特集 原発事故下の5年

検証・原発新規制基準適合性審査 非常用取水設備の耐震 Cクラスは誤りである

滝谷 紘一

図1—原子炉崩壊熱除去に必要な設備構成

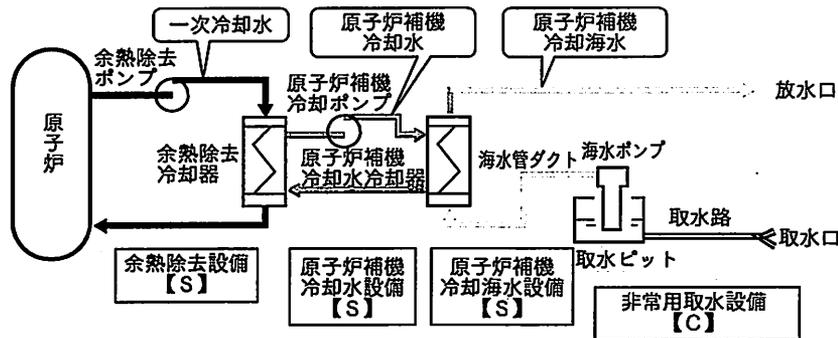
この原子炉補機冷却海水を海から取水する設備が非常用取水設備である。図1においても明らかとおり、非常用取水設備が機能しなければ、原子炉補機冷却水冷却器に海水が供給されず、崩壊熱除去のための系統全体が機能喪失に陥る。

地震動Ss相当の地震が発生した際に、耐震Sクラスの余熱除去設備、原子炉補機冷却水設備および原子炉補機冷却海水設備の健全性が保たれていても、非常用取水設備の耐震クラスがSクラスより低いクラスにされていて損壊するようなことがあれば、原子炉補機冷却海水設備への海水供給が所定通りにはできなくなり、原子炉補機冷却水の温度が異常に上昇し、余熱除去設備による原子炉の崩壊熱除去機能が喪失し、その結果、炉心損傷の事態に至るからである。

図2—非常用取水設備の配置図の例

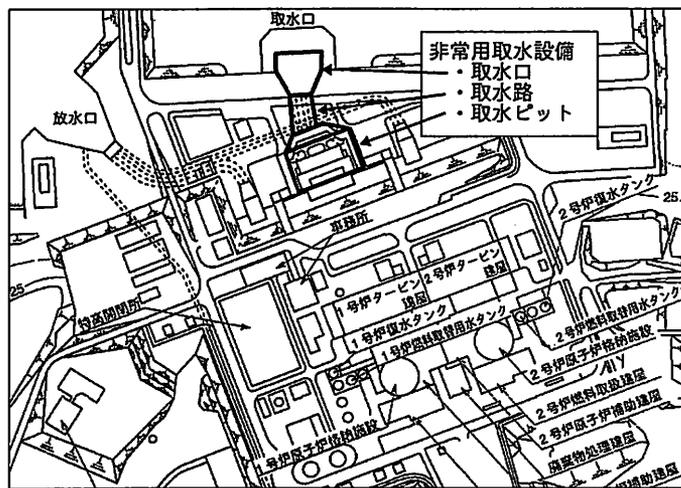
川内1・2号機を例にとって、非常用取水設備の敷地内配置図を図2に、同設備の平面図と断面図を図3に示す⁴。両図に示されているように、非常用取水設備は、海水の取水口、取水路および取水ピットで構成されている。取水ピットには、取水口、取水路を経て流入する海水が貯留されている。

図3—非常用取水設備の平面図と断面図の例
川内1・2号機：文献4より。

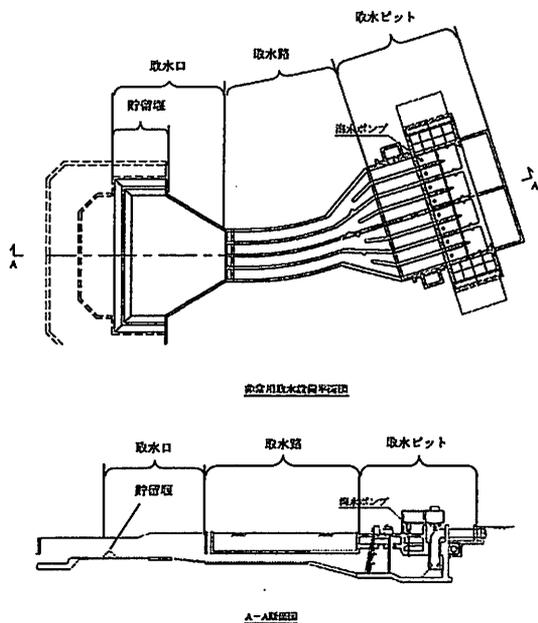
方3号機の各安全上の機能別重要度分類においても非常用取水設備はMS-1とされている。原子炉の崩壊熱を除去するために設置される余熱除去設備、原子炉補機冷却水設備および原子炉補機冷却海水設備はいずれもMS-1とされており、非常用取水設備はこれらと同じ安全機能の重要度を有しているのである。崩壊熱除去機能を保つためには、これら4つの設備すべてが機能することが必要であり、どれ一つとして欠けてはならない。
